Høringssvar vedr. Lokalplanforslag 65 – Byudvikling vedrørende Frederiksborgvej og Ny Toftegårdsvej

Distriktsskole Ølstykke afgiver hermed høringssvar på lokalplanforslaget:

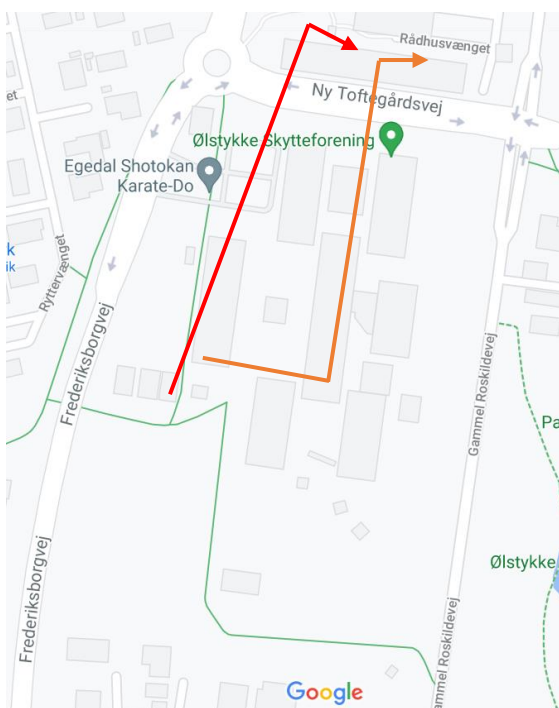
Cykelforbindelsen i tunnelen mod vest under Frederiksborgvej (orange pil) fungerer i dag som gennemgående cykelsti for en stor del af de skolebørn, der tidligere gik på Toftenhøjskolen. De undgår derved at skulle krydse Frederiksborgvej (rød pil) i den store rundkørsel v. Frederiksborgvej og Ny Toftegårdsvej på deres vej til Søhøjskolen. Alternativt vil presset på rundkørslen være voldsomt, specielt i tidsrummet fra kl. 7.30 til kl. 8.00 om morgenen, idet rundkørslen eller stien gennem Toftenhøjskolegrunden i øjeblikket er flaskehalse på skolevejen.

Skolebestyrelsen ser derfor positivt på lokalplanforslagets oplæg omkring at etablere stiforbindelse gennem området, så skolebørnene også fortsat kan undgå den store rundkørsel, når de skal til og fra skole.

Fordi tunnelen og stisystem gennem Toftehøjskolegrunden bruges som sikker skolevej, er det derfor også vigtigt, at der indskrives i lokalplanen, at der skal være offentlig adgang til området, således at skolebørnene sikres den sikre skolevej. Og områdets eventuelle ejere ikke kan lukke området af.

Vi vil i anlægsperioden desuden opfordre til, at det indtænkes, om og hvordan den eksisterende sti (orange pil) langs Toftehøjskolens gymnastikhal kan bevares, uden at børnene kommer i nærkontakt med lastbiler til området – eksempelvis ved at etablere indkørsel for de store køretøjer via Gammel Roskildevej eller begrænse indkørslen i tidsrummet mellem 7.30 og 8.00, hvor der færdes allerflest børn, der alle skal den samme vej.
